Dodatek č. 1

ke Smlouvě o zhotovení stavby, ID smlouvy 21554117, ze dne 16. 1. 2023

Změnový list číslo		1
Identifikace akce		
Název akce:	Výstavba Multifunkční sportovní a kulturní haly v Brně	
Číslo akce SMVS:	-	
Objednatel:	I. Statutární město Brno II. ARENA BRNO, a. s. III. Brněnské komunikace a.s. IV. Teplárny Brno, a.s.	
Zastoupen:	Objednatelem	
Zhotovitel:	HOCHTIEF CZ a.s., Plzeňská 16/3217, 150 00 Praha 5	
TDI:	-	
Projektant:	Projektová dokumentace 1 - Arch.Design, s.r.o. a A PLUS a.s. Projektová dokumentace 2 - PK OSSENDORF s.r.o.	
Předmět změnového listu		
Změna POV, změna dopravy (vjezdů a výjezdů ze staveniště), změna ploch zařízení staveniště, změna řešení dočasné konstrukce zajištění stavební jámy		
Část díla dotčená změnovým listem		
Plán organizace výstavby, zajištění stavební jámy.		
Popis změny, popis technického řešení		
Původní řešení dle smluvní (tendrové) dokumentace :		
Původní řešení POV stanovovalo etapizaci jednotlivých staveb, vjezdy a výjezdy ze staveniště a plochy zařízení staveniště v rozsahu dle Projektové dokumentace (vjezd a výjezd branou 8., 9. a 10. BVV, volně přístupné v rámci VMO, ul. Bauerova, ul. Hlinky) . Dočasná pažení stavební jámy bylo ře

Multifunkční sportovní a kulturní pavilon
Brno
Zajištění stavební jámy
POHLEDY

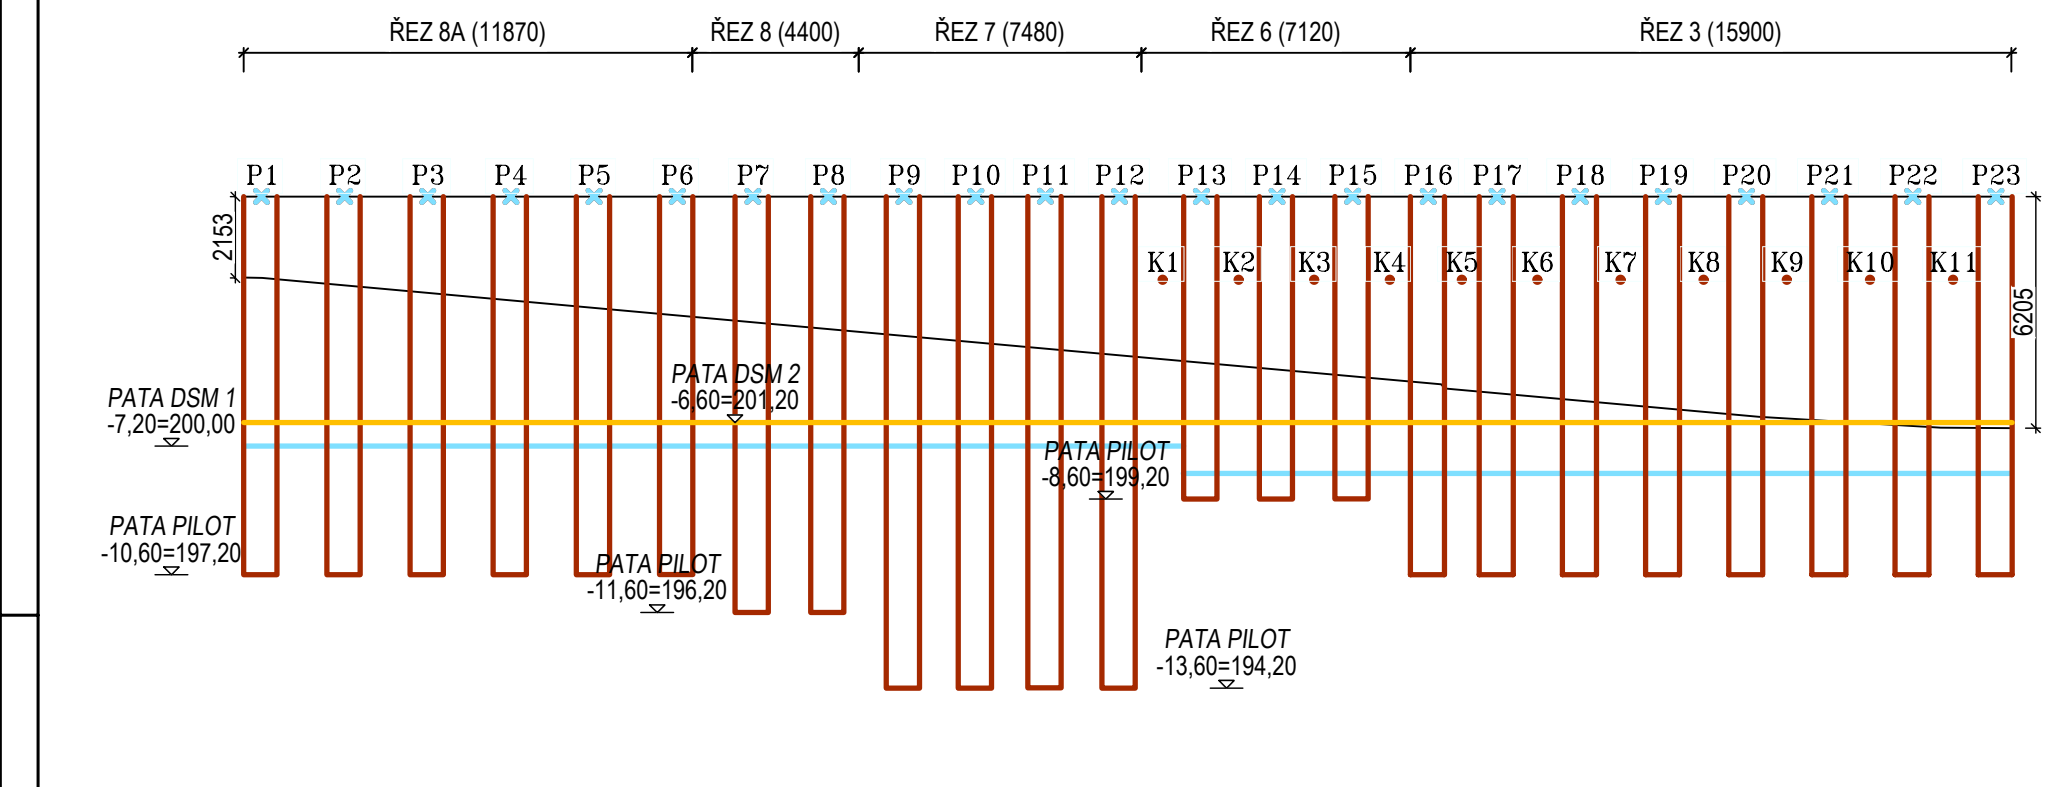
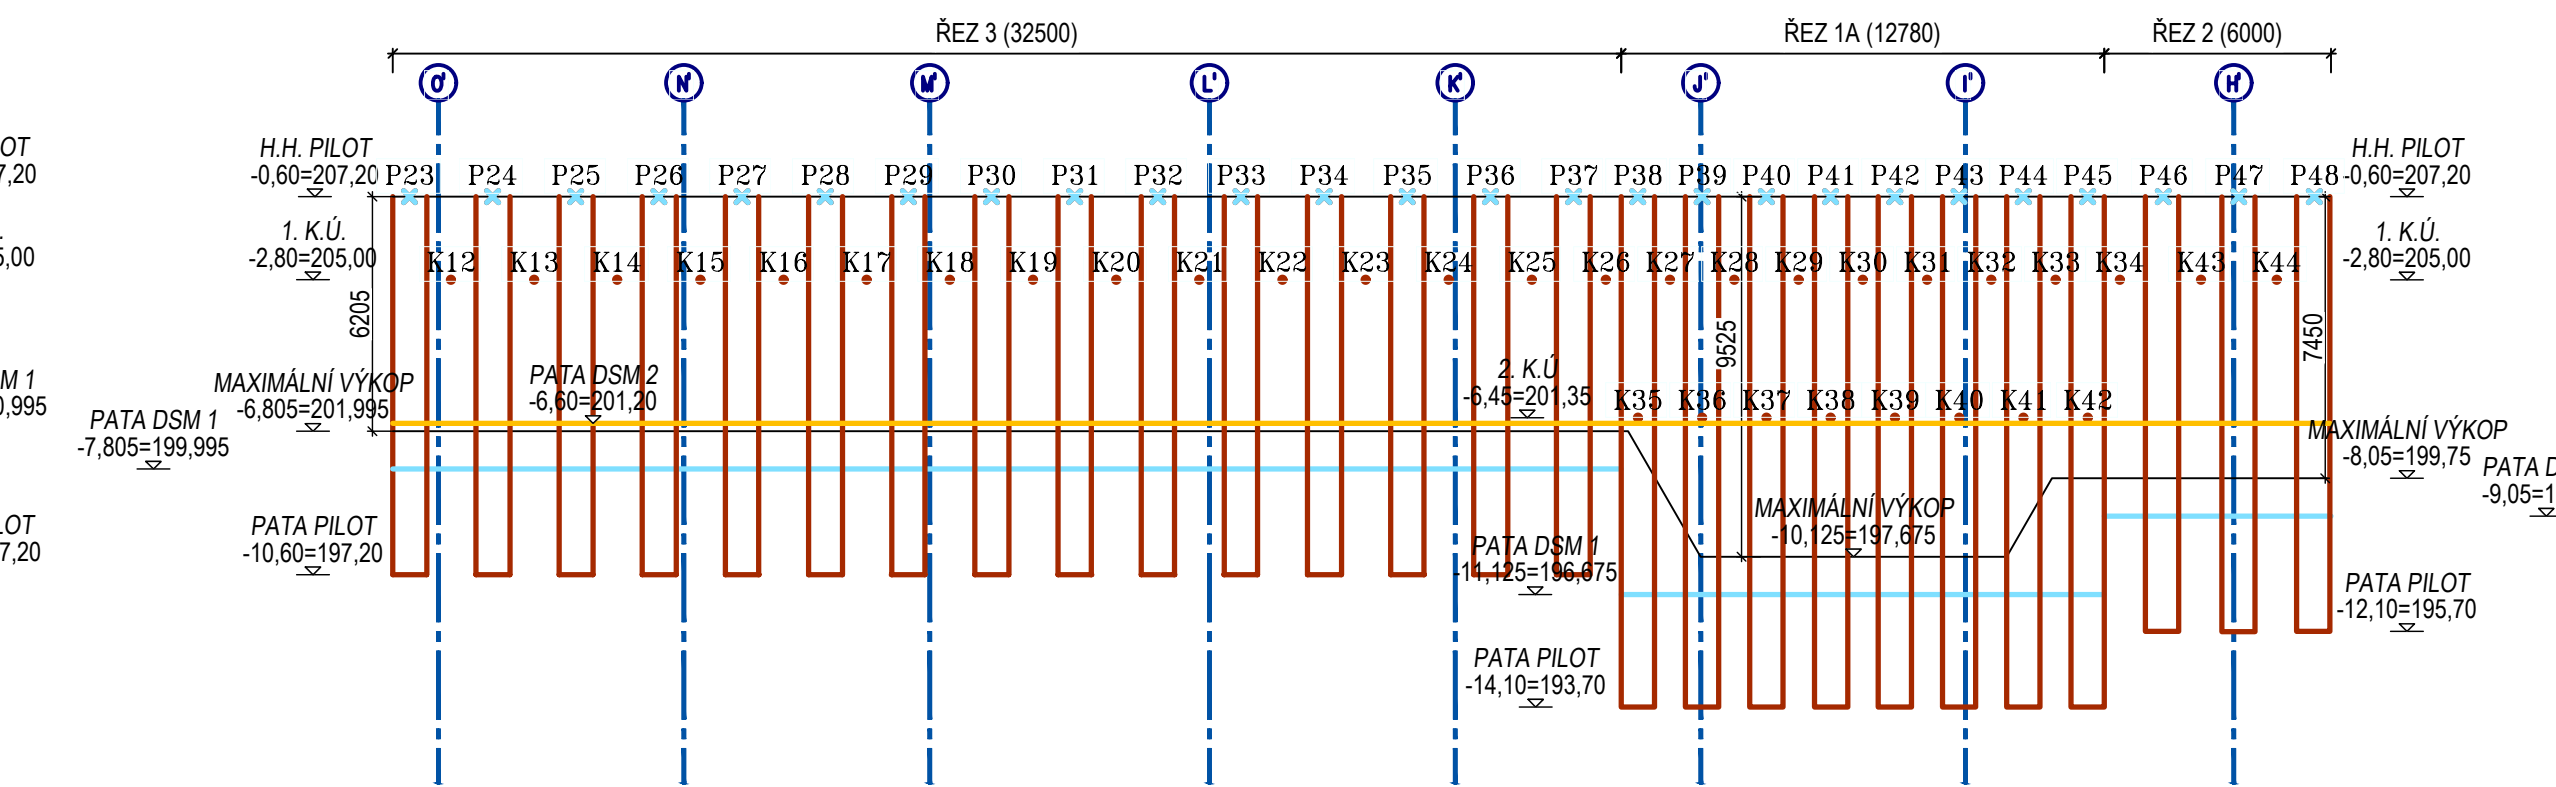
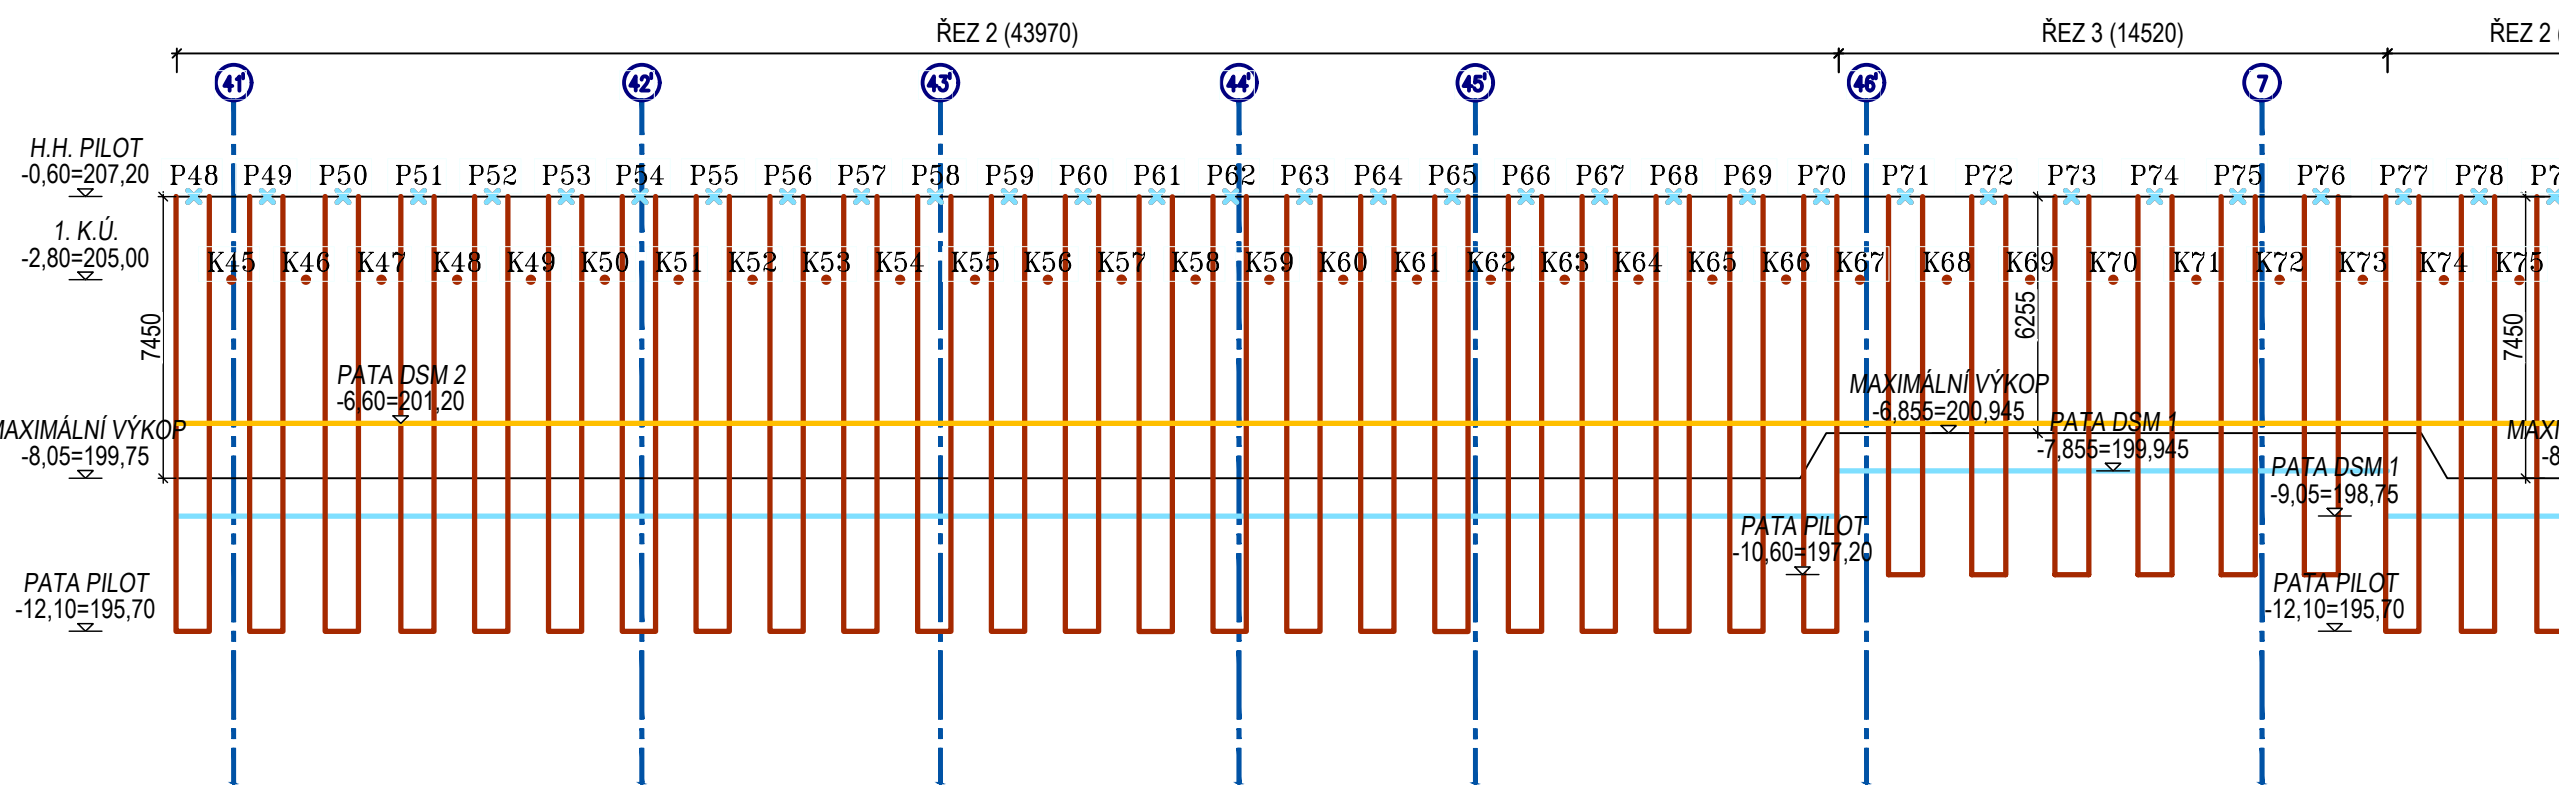
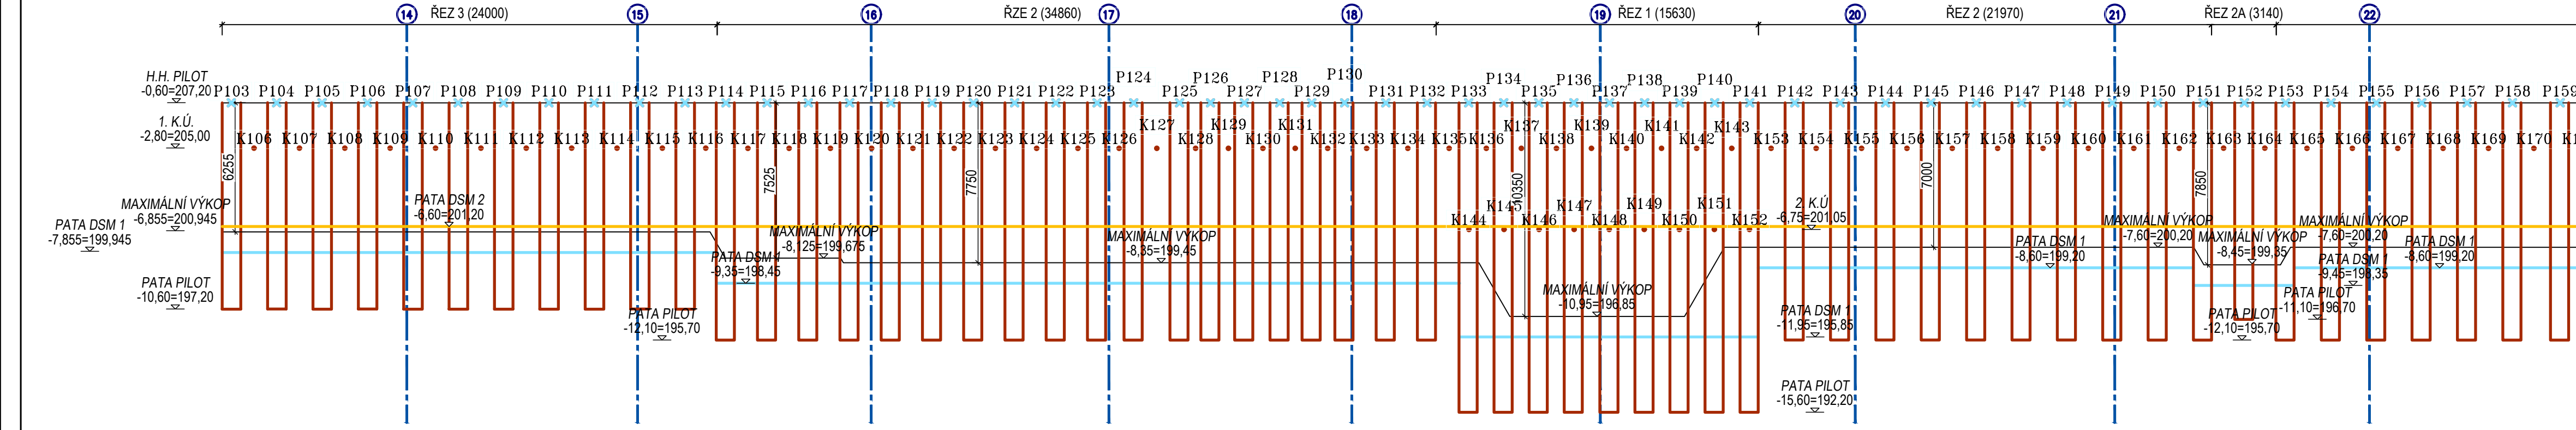
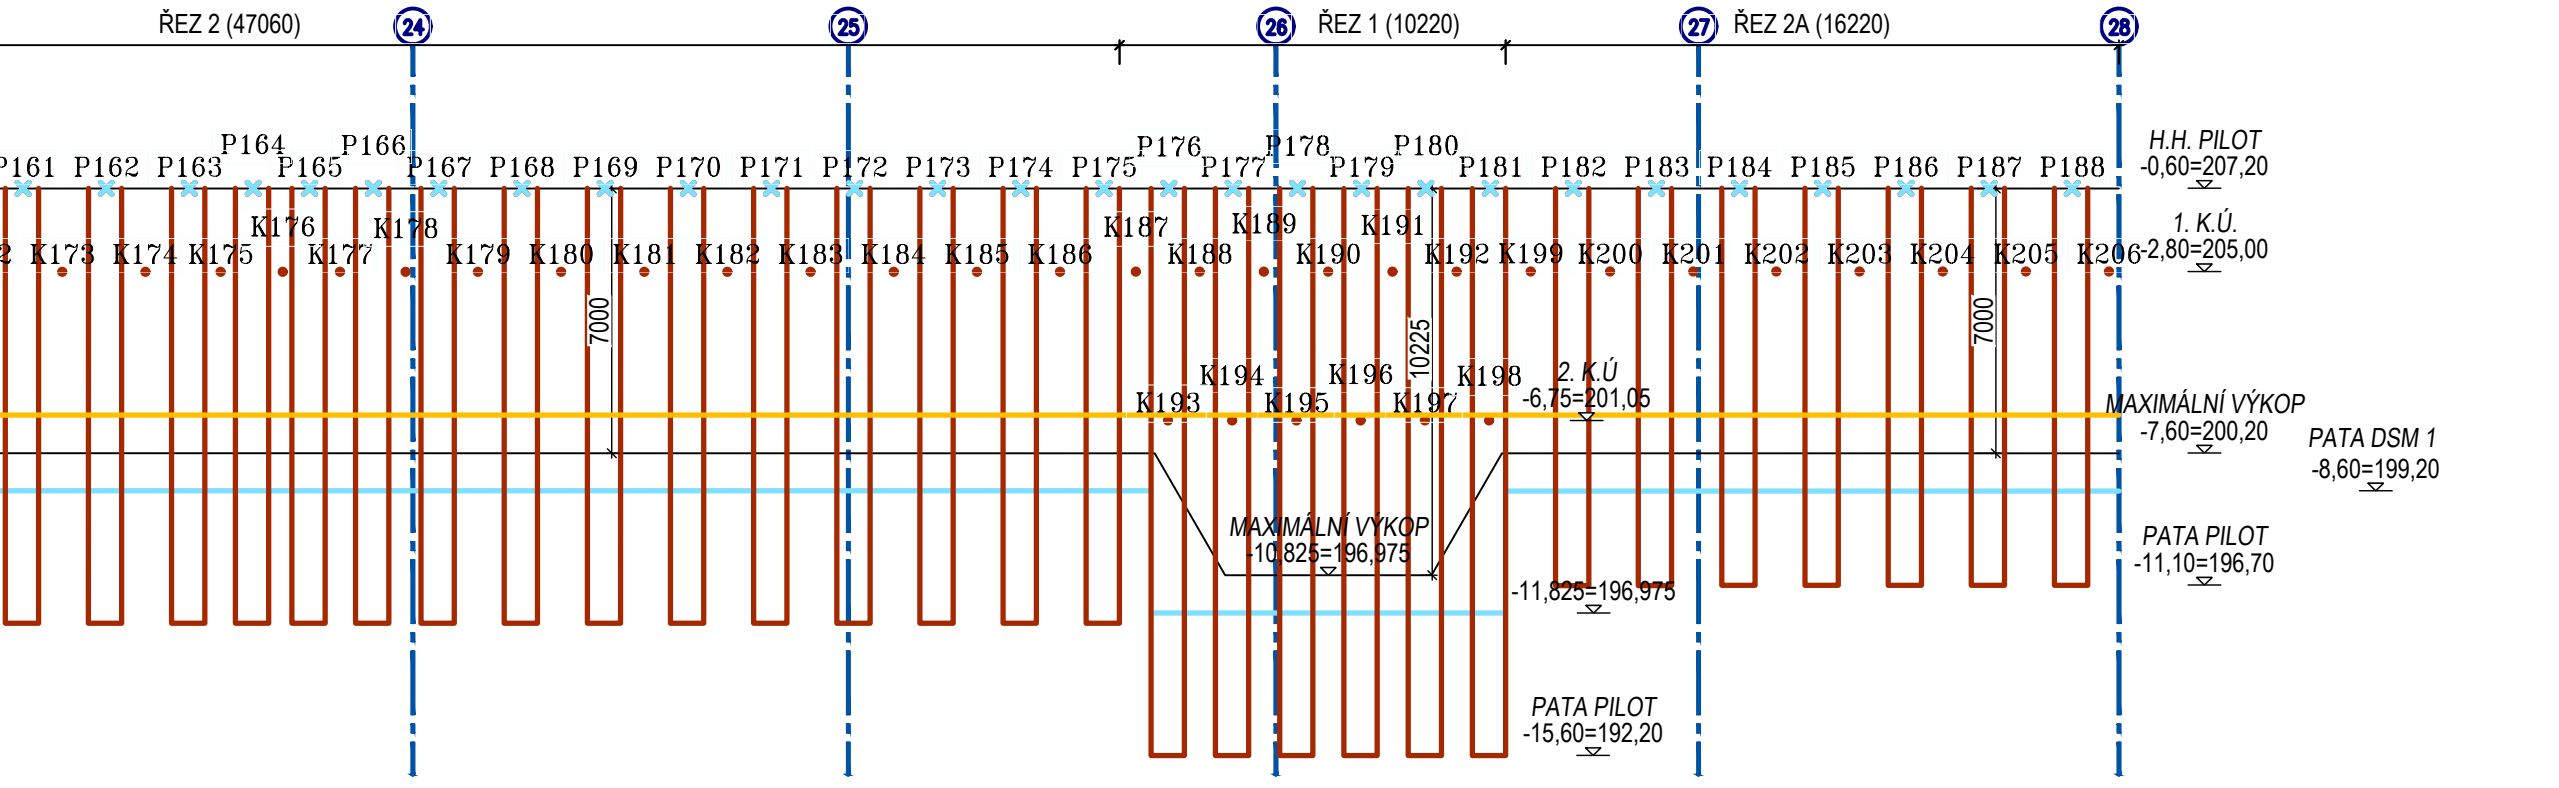
6) Vjezd do 10. brány přes ul. Hlinky je omezen intervalem stávajícího SSZ, z dané křižovatky není možný výjezd vozidel na ul. Poříčí (směr skládek)		
7) Z původních přípustných třech vjezdů do staveniště jsou pouze k dispozici vjezdy přes 9.,10. bránu BVV		
Z tohoto důvodu je nezbytné stanovit nové řešení - nové náhradní vjezdy a výjezdy zařízení staveniště, nezbytných pro řádný průběh stavebních prací.		
Z výše uvedených důvodů (a v návaznosti rovněž na níže uvedenou změnu) dojde k prodloužení nezbytné doby provádění zemních prací, a to o 3 měsíce, která představuje naprosté minimum tak, aby nedošlo ke kompletnímu ucpání/kompletní neprůjezdnosti komunikací v okolí stavby a prostorové kolizi vnitrostaveništní i mimostaveništní dopravy a dílo mohlo probíhat. Jedná se o dodatečnou změnu, zařazení změny dle §222 odst 6 ZVZ.		
Současně byla provedena optimalizace způsobu provedení dočasného zajištění stavební jámy, který je vhodnější z následujících technických důvodů:

- vyšší účinnost těsnění stěny, díky mechanickému promíchání zeminy je výsledná stěna spojitější.		
- vyšší flexibilita řešení, možnost okamžité úpravy receptury směsi v případě nutnosti

- při realizaci nedochází ke vzniku zpětné suspenze, tím je výrazně sníženo množství produkovaného odpadu		
- metoda má nižší požadavky na plochu staveniště		
Jedná se o kvalitnější řešení bez dopadu do ceny díla. Jedná se o záměnu položek oceněného soupisu prací podle § 222 odst. 7 ZVZ.		
Vliv změny na výkresovou dokumentaci :		
Změna - náhradí vjezdy a výjezdy zařízení staveniště, tyto jsou stanoveny v rámci aktualizovaných příloh 1 a 2 tohoto ZL.		
Záznamy o změně ve stavebním deníku a zápisech z KD :
